HYLE079 - BETHLEEM

DEMANDE DE PERMIS D'URBANISME

REGULARISATION DES AMENAGEMENTS D'UN APPARTEMENT DUPLEX

ADRESSE :
Chaussée de Forest, 91a
1060 Saint-Gilles

PLAN REZ-DE-JARDIN - 1/50

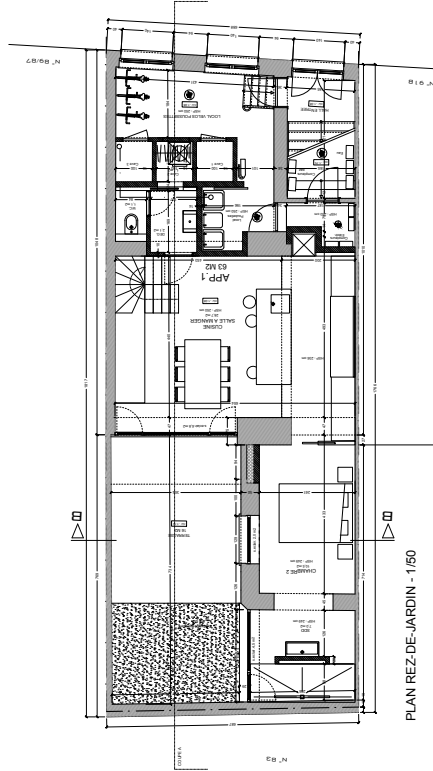
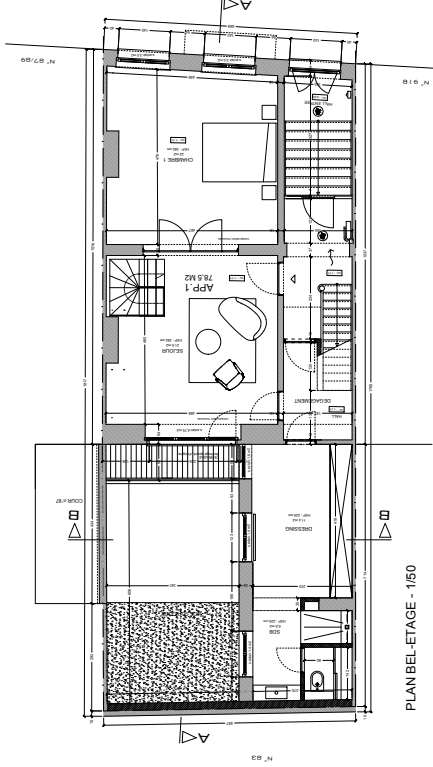
- Respecter l'article 62 du Règlement communal sur les
bâtisses pour la chaudière et son conduit d'évacuation ;
- Replacer le manteau de cheminée démonté dans la pièce
arrière du rez-de-chaussée ;
